Oggetto: PAUR ex D.Lgs. 152/2006 art. 27-bis e L.R. 10/2010 art. 73-bis, “Progetto impianto eolico denominato “Badia del Vento” della potenza di 29,4 MW composto da n. 7 aerogeneratori ubicati nel comune di Badia Tedalda (AR). Proponente: F.E.R.A Srl

Fig. 1 - Immagine del Belvedere dal Monte Carpegna e del passo Marco Pantani da cui risulta visibile il monte Loggio in cui è prevista l'ubicazione di Badia del Vento.

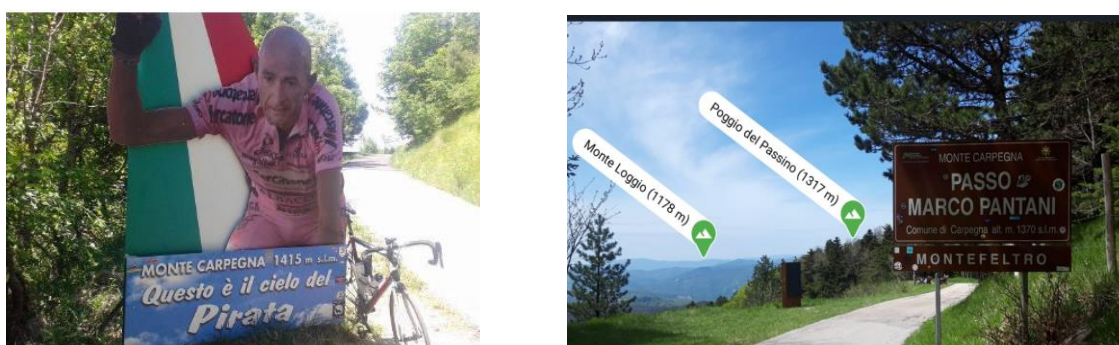
La distanza dai confini del Comune di Carpegna dall’area di impianto risulta essere di circa 9 Km e per la conformazione orografica del territorio, l’area di impianto risulta visibile dalla sommità del monte Carpegna e molto probabilmente dal versante sud ovest del crinale. Tale visibilità risulta confermata dall’AIP riportata nell’elaborato presentato dal Proponente di cui al prot. AOOGR / AD Prot. 0279951 Data 29/04/2025 da cui emerge che tutti i sette aerogeneratori risultano visibili dai versanti occidentali e settentrionali del Monte Carpegna.

Le zone di crinale dalle quali risulterebbe visibile l’impianto sono caratterizzate da un elevatissimo valore paesaggistico per il Comune di Carpegna in quanto rappresentano la meta di diversi percorsi per escursionisti, podisti e ciclisti verso uno dei più importanti punti di osservazione del Montefeltro.

La salita al Cippo della Carpegna è stata resa celebre da Marco Pantani che era solito scalare questo percorso durante i suoi allenamenti e in sua memoria, ogni anno, si corre una Gran Fondo in Mountain Bike chiamata "Il Carpegna mi basta!". Il 25 marzo 2023 il Comune di Carpegna ha intitolato il punto di valico del Monte Carpegna a Marco Pantani e anche da questa zona risulta essere visibile il crinale del monte Loggio sul quale è prevista la realizzazione dell’impianto eolico Badia del Vento.

Fig. 2 - AIP – Analisi di intervisibilità da cui risulta evidente la visibilità dell'impianto eolico dal crinale del Monte Carpegna e dall'area Sud Ovest del territorio comunale .

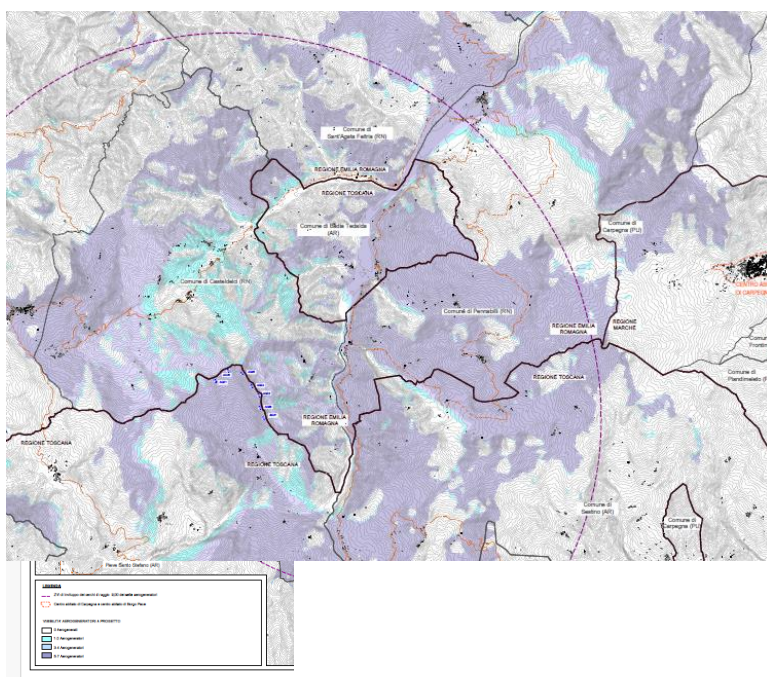
Per quanto riguarda lo studio di AIP che il proponente sostiene di aver eseguito in conformità alle linee guida per l’autorizzazione degli impianti alimentati da fonti rinnovabili (DM 10 settembre 2010) e quindi limitandone l’estensione al calcolo dell’altezza degli aerogeneratori per un fattore di 50 (180m x 50 = 9 Km), si ritiene di evidenziare che tale asserzione è in contraddizione con le effettive disposizioni di Legge in quanto le stesse fanno riferimento ad una AIP minima (e non massima). Ciò emerge sia:

- Dalle disposizioni previste dalla Regione Toscana e dalle relative linee guida disponibili sul sito della stessa Regione Toscana secondo cui: <<7.1.2 Area di impatto potenziale (AIP) L'Area di impatto potenziale rappresenta lo spazio geografico all'interno del quale è prevedibile si manifestino in modo più evidente gli impatti, perciò al suo interno si concentrano la maggior parte delle analisi. La sua collocazione viene individuata dopo aver localizzato il sito di impianto proposto, definito l'altezza degli aerogeneratori da impiegare e la configurazione prescelta. La determinazione dell'ampiezza dell'AIP avviene in base all'altezza totale (torre e rotore) dell'aerogeneratore previsto. L'AIP comprende la porzione di territorio i cui punti distano in linea d'aria non meno di 50 volte l'altezza massima del più vicino aerogeneratore. Considerato che in Toscana il paesaggio assume un valore di particolare rilievo, in alcune situazioni è opportuno considerare inclusi nell'Area di impatto potenziale "punti di eccezionalità", cioè di alta riconoscibilità e di elevato valore paesaggistico e culturale, sulla base di un'analisi della situazione locale da parte dei proponenti, anche se, in base al solo criterio della distanza, ne sarebbero esterni>> (sottolineature aggiunte).

- Dalle disposizioni nazionali. L' allegato IV del D.M. 10 settembre 2010 indica infatti la distanza minima per l'AIP *"non meno di 50 volte l'altezza massima del più vicino aerogeneratore documentando fotograficamente l'interferenza con le nuove strutture"*.

A fronte di quanto sopra, si chiede di procedere con un'accurata analisi di intervisibilità con la produzione di fotoinserimenti dalle zone da cui risulta visibile l'impianto secondo l'AIP predisposto dal Proponente.

In assenza di ulteriori fasi istruttorie che prevedano un'analisi di intervisibilità con fotoinserimenti rappresentativi in conformità alle disposizioni previste allegato IV del D.M. 10 settembre 2010, non potendo escludere effetti negativi significativi sulla componente Paesaggio, si chiede al Presidente della CdS di acquisire agli atti il **PARERE NEGATIVO** del Comune di Carpegna e di tenerne conto nella formulazione della pronuncia di VIA.
